令和５年度「東京都環境影響評価審議会」第５回総会

「東京都市計画道路都市高速道路第 1 号線（新京橋連結路）建設事業」
環境影響評価書案について

（1）事業名：白金一丁目東部北地区第一種市街地再開発事業（工事の施行中その 4）

（1）事業名：（仮称）神宮外苑地区市街地再開発事業（工事の施行中その1）

調査地点図（プロジェクトサイトより抜粋）

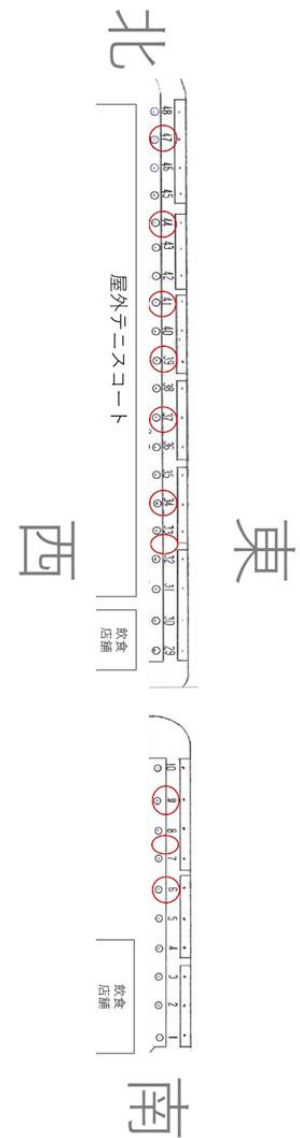
その他	1 横田	p. 34 に「病虫害被害が見られた際は、状況を踏まえて対応する」とありますが、どのような対応をされるのでしょうか。また、移植・仮移植後の樹勢劣化や不活着などの場合において、事業者としてどのように対応されるのでしょうか。移植が上手くいかなかった場合の対応について明示頂く必要があるように思います。	病虫害被害が見られた際には樹木医などの専門家の指示を仰ぎながら、農薬を既定の希釈や用法に則り散布を行います。また、樹勢劣化や不活着等の場合には状況に応じて灌水や液肥、発根促進剤等の施用を行います。
	2 横田	樹木の移植等の施業環境の整備として、植栽以外で、重機による土地性状の改変（たとえば舗装や境界部構造物等の撤去、地表の掘削・埋め戻し・舗装など）がなされたエリアがあれば、どのような作業によりどのような地表・地中の改変がなされたか把握をしておく必要があると考えますので、ご報告をお願いいたします。	神宮外苑広場（建国記念文庫）及び神宮第二球場周辺について、植栽以外の改変は神宮第二球場の解体として備品、フェンス等の撤去を実施しておりますが、現状舗装や境界部構造物等の撤去、地表の掘削・埋め戻し・舗装などは実施しておりません。
	3 横田	いちよう並木根系調査の状況は、主に今回の事後調査報告書での報告と理解しましたが、「根系調査を実施できた範囲では、『10 cmメッシュ内に直径 30 mm以上の根が 4 本以上ある』箇所は見つからなかった」(p. 50) について、どの位置・範囲を調査区間とするかといった具体的方法は評価書では示されていませんでしたので、実施方法・時期をはじめ、より丁寧に根系調査の進捗をご報告いただくよう、お願いいたします。	根系調査については、令和 5 年 1 月 11 日（水）～18 日（水）に、4 列のいちよう並木の西側 1 列の 10 地点において調査を実施しました。 調査の位置・範囲については、事後調査計画書に記載のとおり、歩道縁石から約 6.5m 内外の位置において、幅約 1.0m 以上、深さ約 1.0m 以上、奥行約 1.5～2.0m の穴を原則手掘りして調査を実施しました。調査地点や方法の詳細については、プロジェクトサイトを通じて公表しております。 (https://www.jingugaienmachidukuri.jp/pdf/jingugaienmachidukuri_news_20230111.pdf)

しかしながら、10 地点中 9 地点で、コンクリート塊や石礫、塩化ビニル製パイプ等が出現したことなどから、昨冬実施と比べ、範囲を広げ必要なエリアで地点数を増やすなど徹底した調査を引き続き実施することとしています。（今冬実施予定）

今後も継続する根系調査の結果や樹木医の見解を踏まえ、野球場棟のセットバックなど、いちょう並木を確実に保全するために必要な施設計画の見直しに取り組んでまいります。
